DĖL ATSAKYMŲ Į KLAUSIMUS

Akcinė bendrovė Turto bankas (toliau – Perkančioji organizacija) vykdydama mažos vertės pirkimo, vykdomo skelbiamos apklausos būdu, **„VP-3940-7 10 kW galios saulės elektrinė adresu Vyžuonų g. 53, Utenoje“** (pirkimo ID 10218837) procedūras, atsako į gautus klausimus (klausimų tekstas neredaguotas):

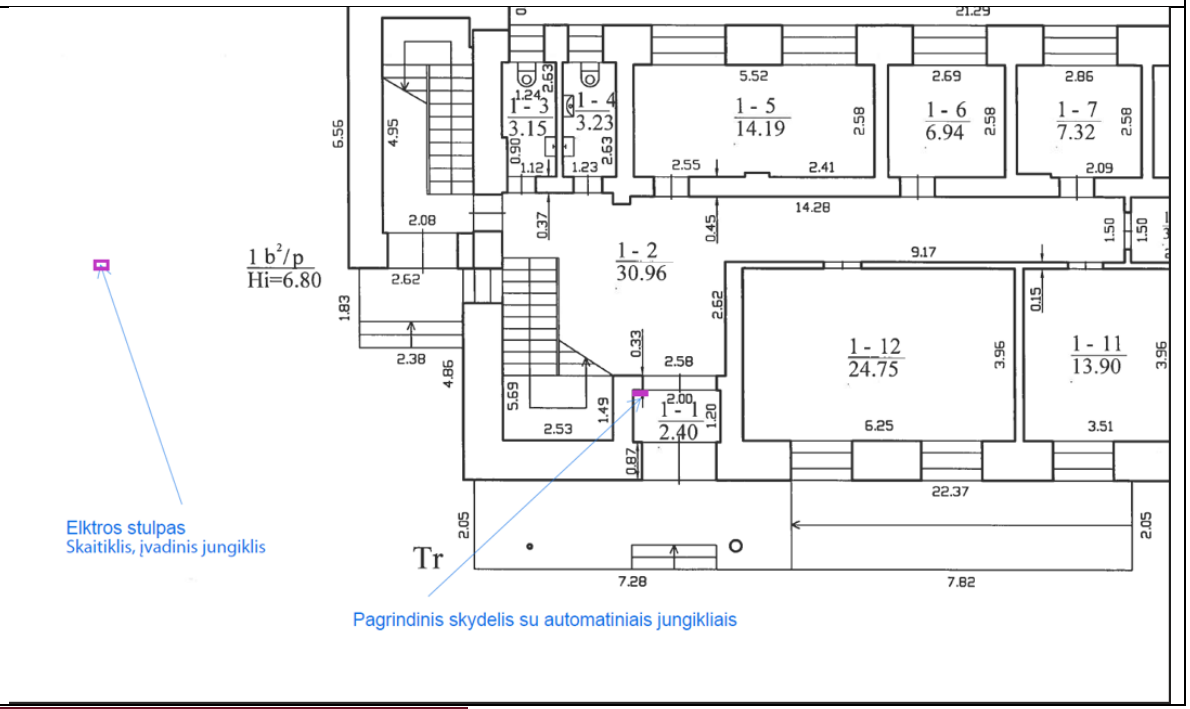
5.	Keitiklio vieta. Ar galios keitiklį galima montuoti pastogės serverinėje (patalpa 2-12)? Ar joje yra vėdinimas ar vėsinimas ir kokia vasaros temperatūra? Kur yra pastato įvadinis skirstomasis skydas?

Perkančioji organizacija įsigyja projektavimo ir rangos darbus, todėl konkreti galios keitiklio montavimo vieta ir jos tinkamumas turi būti nustatyti projektavimo metu. Perkančioji organizacija nėra parengusi techninių sprendinių, leidžiančių patvirtinti, kad patalpa Nr. 2-12 atitinka numatomo galios keitiklio eksploatavimo reikalavimus. Patalpos tinkamumą, įskaitant vėdinimo, vėsinimo, temperatūros režimo ir kitus techninius aspektus, turi įvertinti projektuotojas, atsižvelgdamas į pasirinktos įrangos gamintojo reikalavimus. Kviečiame tiekėjus, esant poreikiui, dar nesibaigus pasiūlymų pateikimo terminui, atvykti į objektą ir įvertinti galimas įrangos montavimo vietas, esamą elektros infrastruktūrą, įskaitant įvadinio skirstomojo skydo vietą, ir kitas projektavimui bei pasiūlymo kainai nustatyti reikšmingas aplinkybes.
